Neuaufstellung des Bebauungsplans Nr. II/2/14.03 „Wohnen zwischen Beckhausstraße und Huchzermeierstraße“

- Auswertung der Stellungnahmen aus den Beteiligungsschritten gemäß §§ 3 (2), 4 (2) BauGB
- Übersicht: redaktionelle Ergänzungen und Änderungen der Planunterlagen nach der Offenlage

Stand: Satzung Mai 2023

- Auswertung der Stellungnahmen aus den Beteiligungs-
schritten gemäß §§ 3 (2), 4 (2) BauGB -
Ergebnis der Auswertung

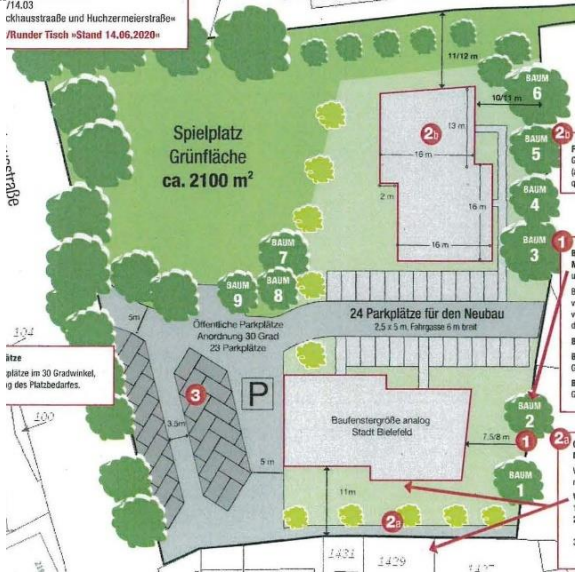
4.c	- Geplant sei ein Baukoloss (43 m breit x 31 m tief) - beschlossen gewesen sei eine aufgelockerte Bebauung. Der Baukoloss entspreche nicht dem Wohnumfeld und passe nicht in das Ortsbild Schildesche bzw. präge es negativ.	Die Einwendung wird zurückgewiesen. Der Bebauungsplan als „Angebotsplan“ beinhaltet verbindliche Festsetzungen, die im Sinne einer geordneten städtebaulichen Entwicklung als Rahmen für die zulässige Bebauung erforderlich sind. Die konkretisierte Vorhabenplanung (Maße, Grundriss etc.) ist dabei nicht Regelungsinhalt. Innerhalb der überbaubaren Flächen sind somit unter Beachtung der übrigen Ausweisungen verschiedene Bebauungsmöglichkeiten gegeben.

Zur Ermöglichung von mehr großen, familien-gerechten Wohnungen sowie von mehr Spielraum für die künftige Bebauung, sind im Bebauungsplan-Entwurf die überbaubaren Flächen der Vorentwurfs-Variante 1 erweitert worden. In Anbetracht der zu berücksichti-genden Rahmenbedingungen (Erhaltung des Spielplatzes und eines möglichst großen Grünflächenanteils, Sicherung einer vorge-gebenen Anzahl an öffentlichen Parkplätzen, Wahrung von Mindestabständen zur Be-standsbebauung usw.) war als Abwägungs-ergebnis eine Vergrößerung der überbauba-ren Flächen aber nur in geringem Maße und in Form eines U-förmigen Baufensters mög-lich. Durch die Baugrenzen / Festsetzungen wird eine zweigeschossige Bebauung mit einer <u>Maximal</u>ausdehnung von 43 m x 32 m und ei-ner Gebäudetiefe von 13,0 m zugelassen Dieses Baufenster ermöglicht eine U-förmige Bebauung, ebenso aber zwei parallel ste-hende Gebäudezeilen oder eine L-förmige plus eine zeilenförmige Bebauung und bietet damit den dargelegten, notwendigen Spiel-raum für individuelle Bauvorhaben. Auch ein U-förmiges Gebäude mit den o. a. Maßen passt in das Umfeld des alten Markt-platzes. Der Standort liegt im zentralen Be-reich Schildesches mit sehr guter Infrastruk-tur, der unterschiedlichste Nutzungen und Bebauungsstrukturen aufweist. Neben klein-teiligen Einzelhäusern sind durchaus auch größere Gebäude in der Nachbarschaft vor-handen. Östlich an der Huchzermeierstraße und südwestlich an der Beckhausstraße be-finden sich Bestandsbauten mit einer Länge von 25-30 m. Die unmittelbar nördlich an-grenzende Bebauung, die aus mehreren zu-sammenhängenden Baukörpern besteht, er-streckt sich sogar über eine Länge von ins-ges. rund 53 m. Selbst wenn die niedrigen Bauteile an den Gebäudeseiten hier unbe-rücksichtigt blieben, verbleibt noch eine Länge von ca. 45,5 m. Diese wird kaum durch Versprünge in der Fassade oder durch einen Wechsel der Dachhöhe und -ausrich-tung gegliedert. Sofern im Plangebiet eine U-förmige Bebau-ung realisiert werden sollte, wird durch die Baugrenzen und die Textfestsetzung Nr. 9.1 eine Untergliederung der Fassade durch Ver-sprünge gewährleistet. Zudem kann durch die Änderung der Gebäudeausrichtung im Verbindungsteil, eine kleinteiligere Unterglie-derung des Baukörpers erreicht werden. Des Weiteren wird zwischen geplanter und bestehender Bebauung ein großer Abstand eingehalten (mind. 25 m zu den Häusern im

Osten und Norden und mind. 22 zu den Gebäuden im Süden). Insgesamt ist somit eine dem Standort angemessene, lockere Bebauung gegeben; die Größenordnung der zulässigen Neubebauung ist unter Würdigung der Umgebungsbebauung städtebaulich vertretbar.

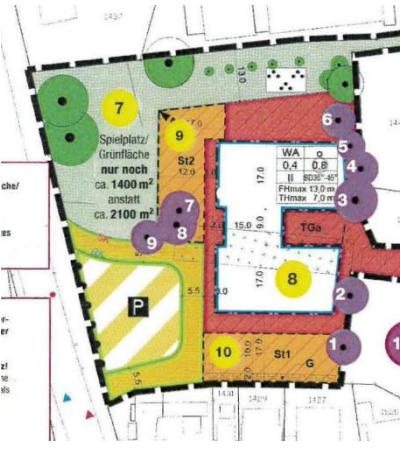
67.e	5. Der Platz zwischen den Hauptgebäuden gleiche einem Innenhof ohne Licht nur Schatten bei 9 m Breite in Ost-West Ausrichtung.	Wird zur Kenntnis genommen. Die Baugrenzen im Bebauungsplan Nr. II/2/14.03 sichern zwischen den nördlichen und südlichen Gebäudezeilen einen <u>Mindest-</u> abstand von 9,0 m. Die konkrete Lage des Gebäudes ist innerhalb der Baufenster flexibel wählbar. Es ist daher davon auszugehen, dass die Ost-West-ausgerichteten Gebäudeflügel der Bebauung möglichst weit an der Nord- und der Südgrenze des Baufeldes angeordnet werden, um eine gute Grundstücksausnutzung sowie eine möglichst gute Belichtung und Besonnung der Räume zu ge-

währleisten. Aufgrund der festgesetzte Maximalbreite der Gebäude (13,0 m) ist davon auszugehen, dass der Hof im Falle einer U-förmigen Bebauung eine größere Breite als 9,0 m erhalten wird.

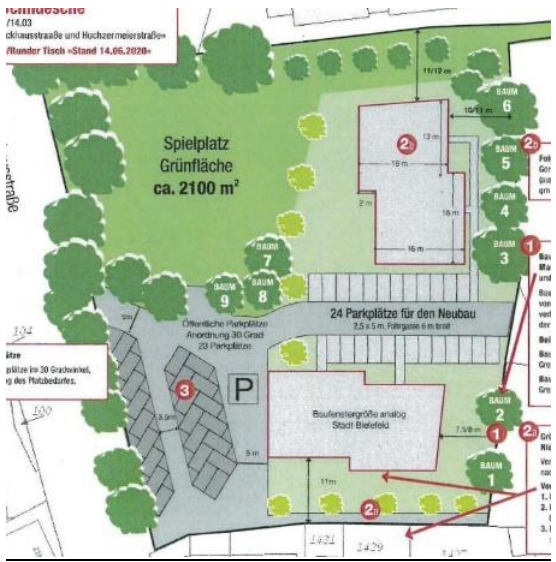
71.e	Der Bürger erklärt, dass der StEA in die Irre geführt werde, wenn das Bauamt behauptet, dass die Bebauungsplanung nur geringfügig von den Beschlüssen des Runden Tisches und der Anwohner-Planung abweicht. Richtig sei, dass die Beschlüsse des Runden Tisches weder bei der Größe des Baufensters eingehalten werden noch bei weiteren stets als „gesetzt“ angesehenen Vorgaben wie Größe der Spiel- und Grünfläche (jetzt um 700 qm verkleinert!) oder den Erhalt des alten Baumbestandes (Opferung von 9	Die Einwendungen werden zurückgewiesen. Bezüglich der Größe der überbaubaren Flächen wird auf Pkt. 71.d und 4.b, bezüglich der Größe der Grün- inkl. Spielflächen und den Wegfall von Bäumen auf Pkt. 4.d, 1.a und bezüglich der Berücksichtigung der DIN 18920 und RAS-LP 4 auf Pkt. 4.g der Stellungnahme der Verwaltung verwiesen.

großen, gesunden Bäumen). Darüber hinaus verstoße die derzeitige Planung gegen bestehende städtische Standards bzw. berücksichtige diese in nicht ausreichender Form (z.B. DIN 18920 und RAS-LP 4 der Stadt Bielefeld).

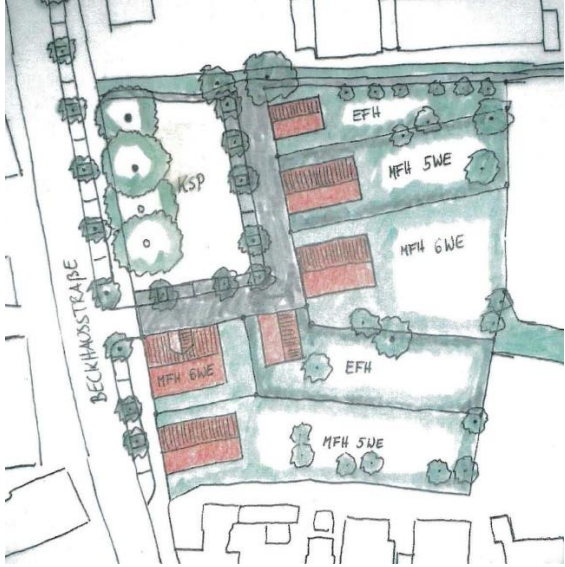
80.a	Zwei Personen erläutern, sie hätten Presseberichten entnommen, dass auf dem Marktplatz ein großer Gebäudekomplex entstehen soll. Dies widerspreche erheblich der „aufgelockerten Bebauung“, wie sie vom „Runden Tisch“ und der Bezirksvertretung als Kompromisslösung in den letzten Jahren erarbeitet und beschlossen worden sei.	Den Einwendungen wird widersprochen. Bezüglich der Größe und Form der überbaubaren Flächen und der Einpassung der geplanten Bebauung in das Ortsbild wird auf Pkt. 4.c der Stellungnahme der Verwaltung verwiesen.
